Produktänderungsinformation (PCN)

PCN-Nr.:	CBF190073	Datum:	24.06.2019
Artikel:	HEAVYCON-Modulträgerrahmen

Änderung der Haltefedern der Modulträgerrahmen

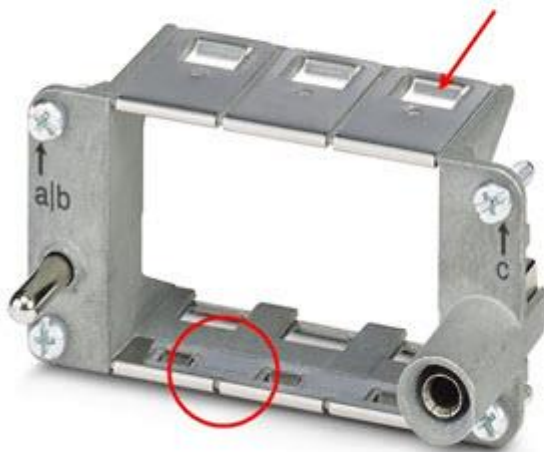
Die Edelfedern für die Fixierung der modularen HEAVYCON-Kontakteinsätze wird geändert. Die Federn werden als Einzelfedern ausgeprägt. Außerdem wird das Haltefenster zur Fixierung der der Kontakteinsatzmodule verkleinert. Dadurch wird ein festerer Sitz der Kontakteinsatzmodule im Modulträgerrahmen erreicht.

Alle sonstigen elektrischen und mechanischen Kennwerte bleiben unverändert!
